# Agrandissement du poste de ventilation mécanique Rielle

## Commission publique sur le poste de ventilation mécanique (PVM) Rielle

### Réponses aux questions complémentaires

28 novembre 2022

## Les niveaux sonores projetés du nouveau PVM

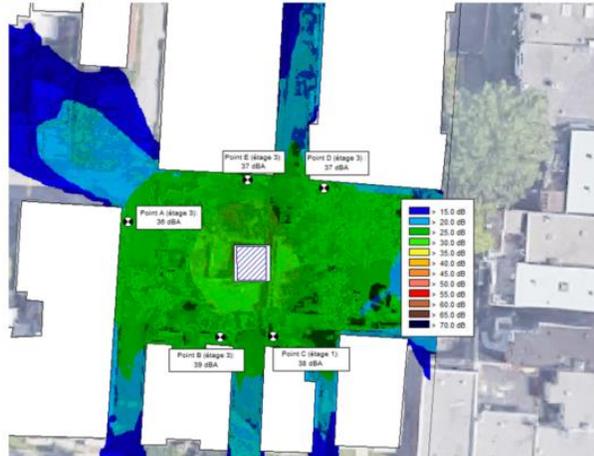
- 2. La STM a mentionné que le bruit projeté du nouveau PVM serait entre 37 et 42 dBA aux résidences les plus près. Serait-il possible de connaître le rayon (distance) de ce qui est entendu dans « les plus près ».**

Effectivement, le bruit projeté du nouveau PVM sera entre 37 et 42 dBA aux résidences les plus près. Cela nous laisse une marge de 10 à 5 dBA par rapport à la réglementation de l'arrondissement.

Concernant les distances qui définissent le rayon des résidences « les plus près » elle se situent entre environ 8,25 mètres et 17,5 mètres.

Voir également l'extrait de la présentation qui démontre ce rayon.

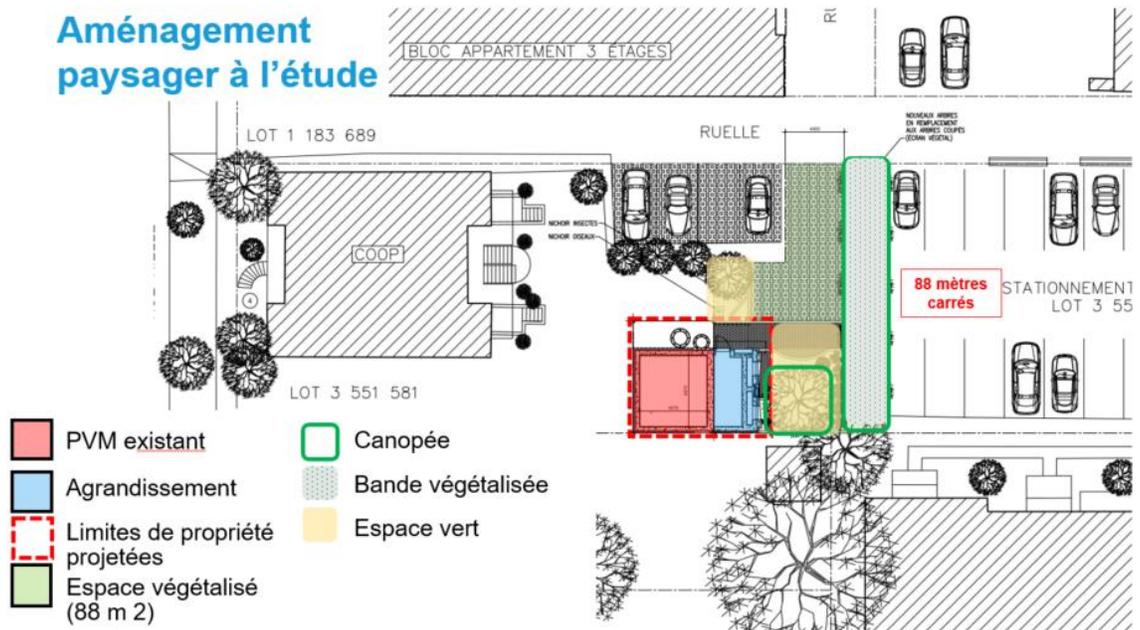
#### 3. Qu'est-ce que la STM définit comme étant 1) la bande végétalisée, 2) l'espace vert et 3) la canopée ?

Il est à noter que la proposition d'aménagement est à l'étude. Elle n'est donc pas définitive.

Canopée : la canopée est la partie de la forêt qui correspond à la cime des arbres les plus hauts d'un peuplement forestier. La STM compte compenser la canopée (arbres à maturité).

Bande végétalisée : la bande végétalisée vise à aménager un écran vert par rapport au stationnement.

Espace vert : les espaces verts sont les espaces végétalisés avec arbustes et plantations, mais sans arbre mature (canopée). Il est à noter que la zone en pavé alvéolé sera en sus de tout ce qui est proposé comme espace vert.

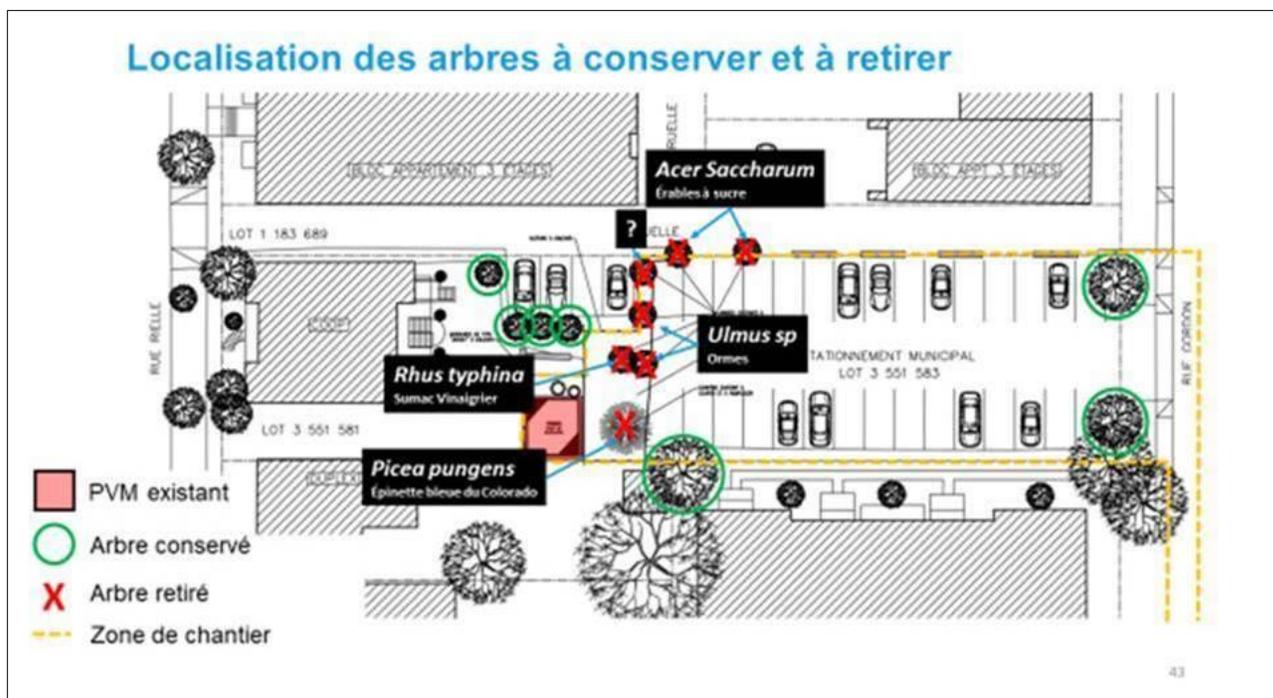
**11. Quelles sont les essences des arbres à retirer ?**

Les essences des 7 arbres à retirer sont identifiées sur la carte suivante et sont listées ici :

- Deux érables à sucre;
- Deux ormes;
- Un sumac vinaigrier;
- Une épinette bleue du Colorado;
- Un arbre non-identifié.
